## Конструктивные отличия двигателей Евро-2

**Маховик**

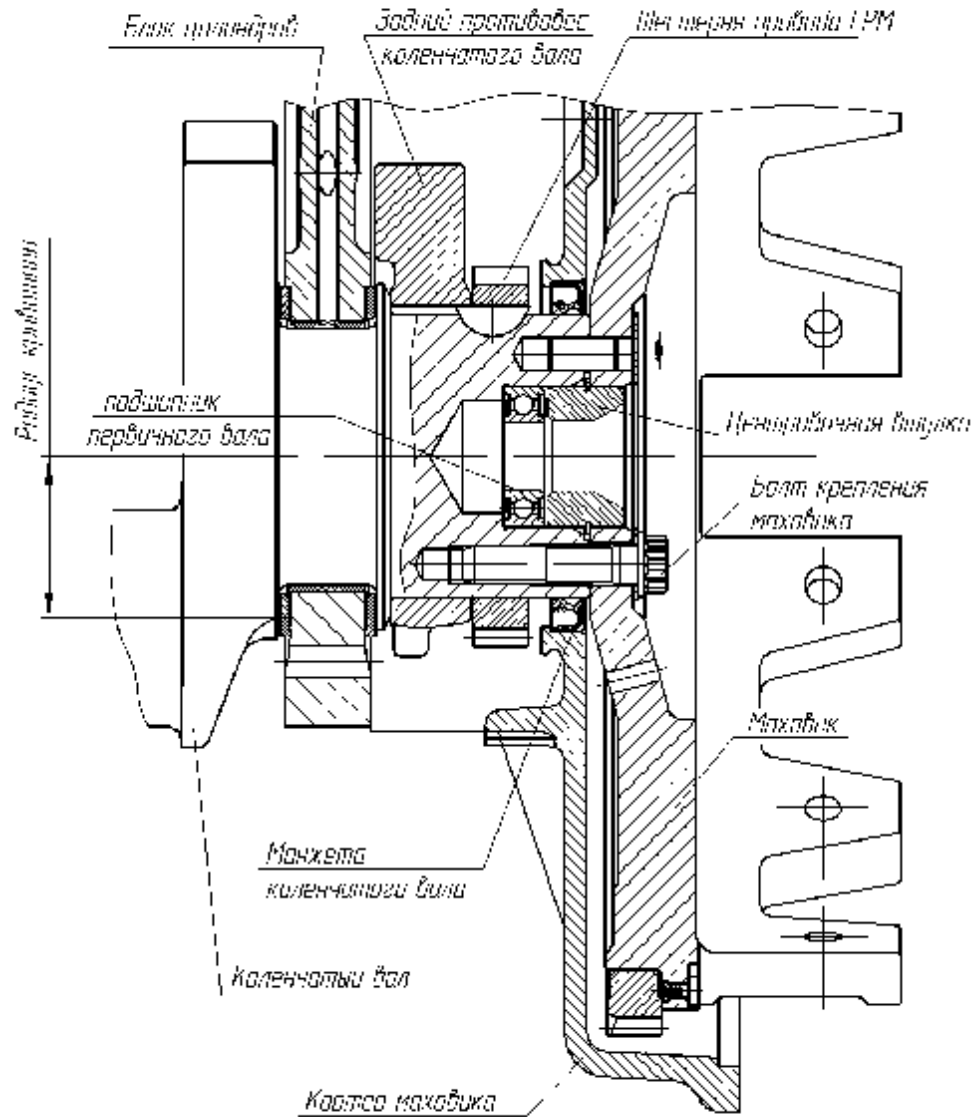
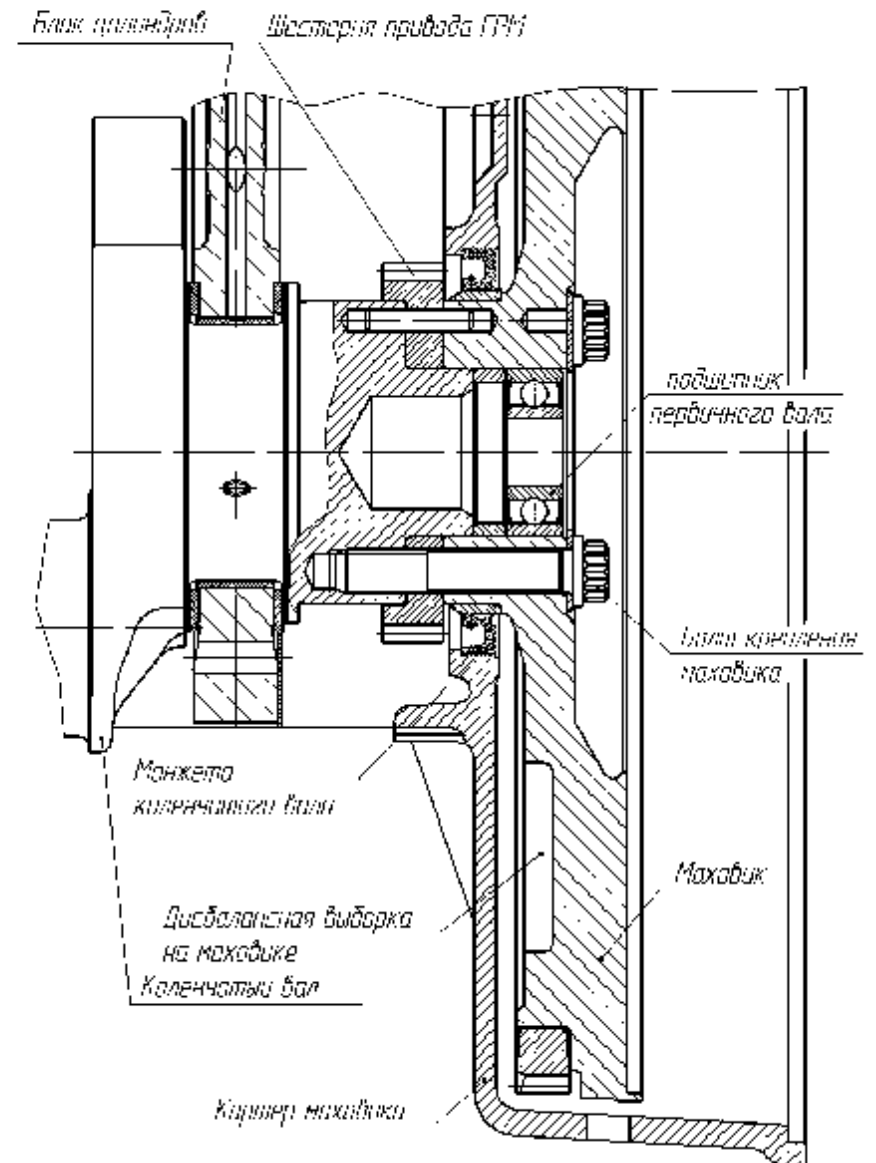
<b>КРИВОШИПНО-ШАТУННЫЙ МЕХАНИЗМ</b>				
1	740.13-1005020	Вал коленчатый	-	Применяется на дв. 740.10
2	740.30-1005020 740.50-1005020	Вал коленчатый	Усилено крепление маховика к фланцу коленчатого вала, аннулированы отверстия под гидромufту. Дополнительно на коленчатом валу 740.50-1005020 увеличен радиус кривошипа и применено азотирование вместо закалки ТВЧ	Замена недопустима
3	7405.1005115-20	Маховик	Отличается углом расположения паза под фиксатор маховика	Замена недопустима
4	740.50-1005115-10 740.30-1005115	Маховик	Изменена конструкция узла уплотнения: манжета уплотняющая хвостовик коленчатого вала работает по кольцу напрессованному на маховик. Маховики имеют дисбаланс заменяющий задний противовес коленчатого вала.	Замена недопустима
5	7406.1005160	Манжета коленчатого вала	Увеличена размерность манжеты (120x150x12)	Замена недопустима
6	7406.1005030	Шестерня коленчатого вала	Увеличен модуль зубьев. Вместо напрессовки шестерня прикручивается болтами крепления маховика к торцу коленчатого вала	Замена недопустима

## Передний привод

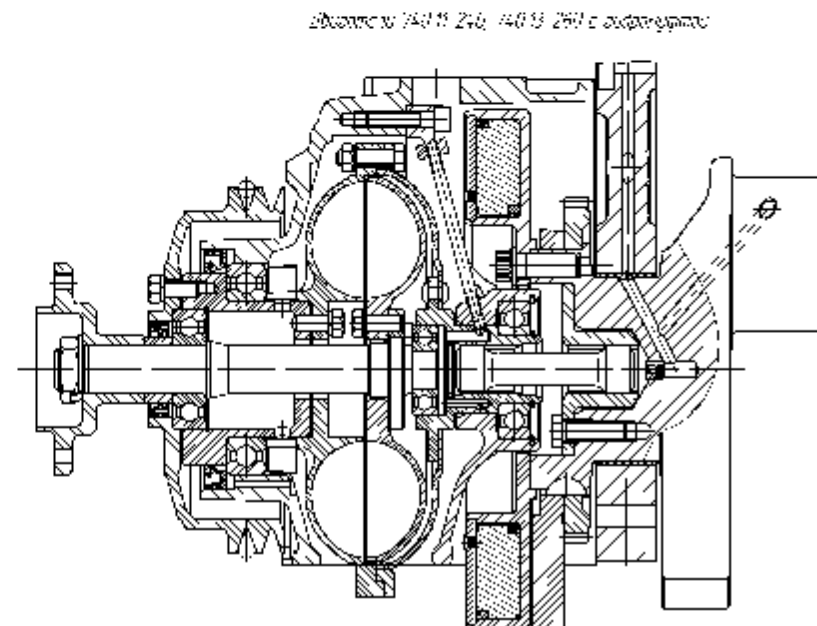
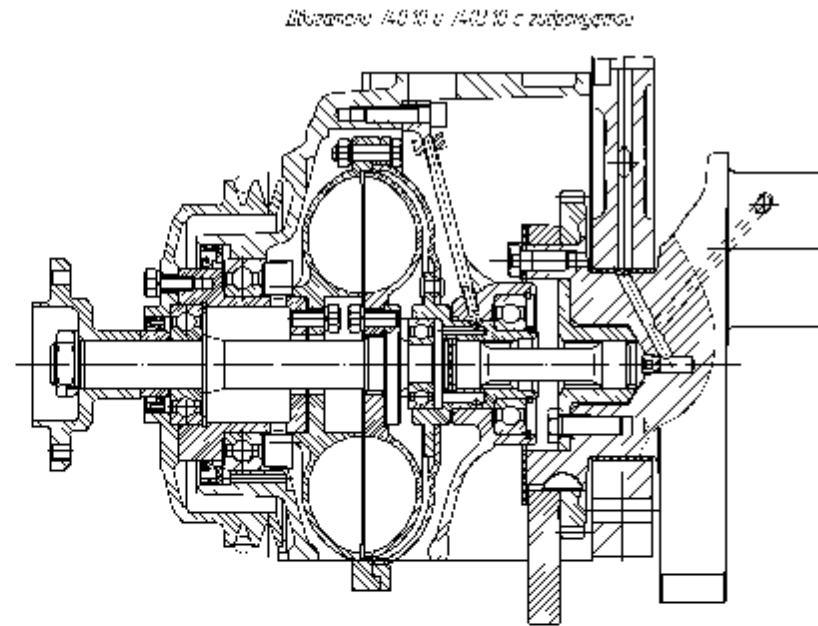
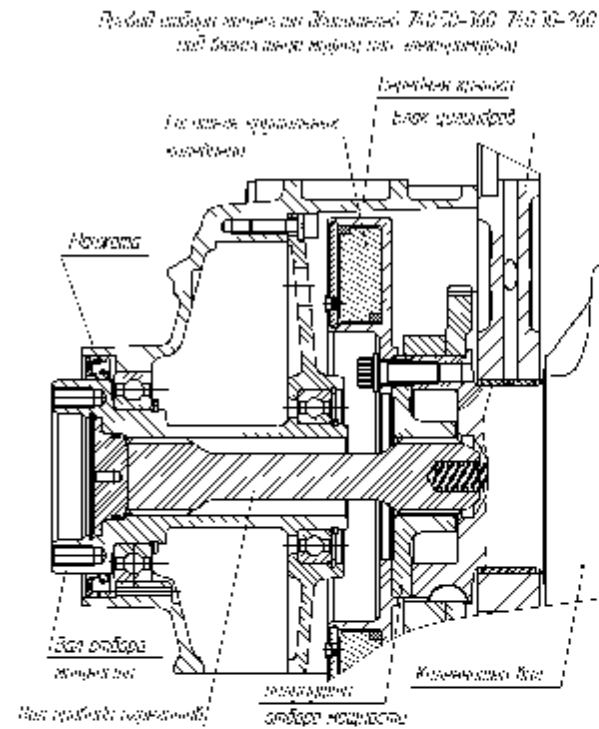
7	740.21-1005070	Гаситель крутильных колебаний	-	На двигателях 740.10 не применялся
8	7406.1005200	Передний привод	Применяется совместно с вязкостной муфтой или электромufтой взамен гидромufты	Замена недопустима
9	740.1004045	Шатун	-	Допустима установка на двигателях 740.10
10	7405.1005170 7405.1005171 740.1004058	Вкладыши коленчатого вала и шатуна	-	Допустима установка на двигателях 740.10
11	740.20-4204005	Встроенный привод отбора мощности	-	на двигателях 740.10 не применялся
12	7406.1005200	Передний привод	Применяется совместно с вязкостной муфтой или электромufтой взамен гидромufты	Замена недопустима
